Keuringsverslag van een elektrische laagspanning- en zeer lage spanningsinstallatie

NIET CONFORM

Straatnaam	Liefdadigheidslaan
Huisnummer	4
Busnummer	
Postcode	1860
Gemeente	MEISE
Land	België

Controlebezoek van een oude huishoudelijke elektrische installatie van een wooneenheid bij verkoop op vraag van de verkoper volgens (KB 08/09/2019) - AREI Boek 1- 8.4.2. en 8.2.1. en 4.2.4.3.

Afbeelding schakel- en verdeelbord:

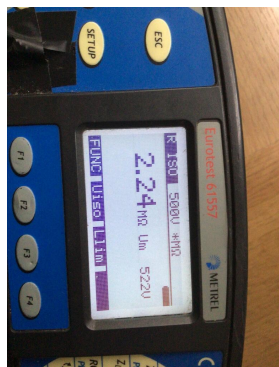
15.07 Verdeelbord dient vervangen te worden, de beschermingsgraad tegen rechstreekse aanraking is onvoldoende. (Boek 1 Onderafdeling 4.2.2.3.)

15.14 Een alpolige scheidingsschakelaar is te voorzien om bord volledig spanningsloos te kunnen zetten. (Boek 1 Onderafdeling 5.3.5.1.B. en nota)
